ПАСПОРТ ДОСТУПНОСТ **№ 300**

***Здание социально-реабилитационного
отделения № 3***

**АКТ ОБСЛЕДОВАНИЯ №2
объекта социальной инфраструктуры
К ПАСПОРТУ ДОСТУПНОСТИ ОСИ**

Фото 17

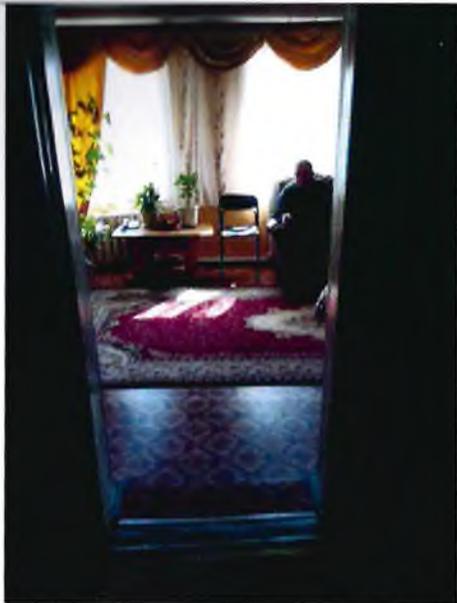
<i>указателей</i>		<p>для инвалидов на креслах-колясках. Установить откидные сиденья глубиной не менее 0,48м, крючки для костылей, опорные поручни, стационарный душ, краны рычажного типа.</p> <p><i>До проведения реконструкции контрастно маркировать дверной проем и дверные ручки. Установить опорные поручни, краны рычажного типа. Обеспечить аварийное освещение. Душевую оборудовать информационными знаками и указателями, в т. ч. тактильными.</i></p> <p><i>При необходимости посещения душевой инвалидами на креслах-колясках и инвалидами с тяжёлыми поражениями опорно-двигательного аппарата обеспечить помощь со стороны персонала в комнатах по месту проживания.</i></p>	
комната (ванная)	<i>нет</i>	-	-	-	-	-	-
комната	<i>есть</i>	7,8	18,19, 20,21, 22,23, 24	<i>Не адаптировано для всех категорий МГН</i>	-	<i>Адаптировать туалеты и душевые для всех категорий МГН</i>	<i>Капитальный ремонт</i>
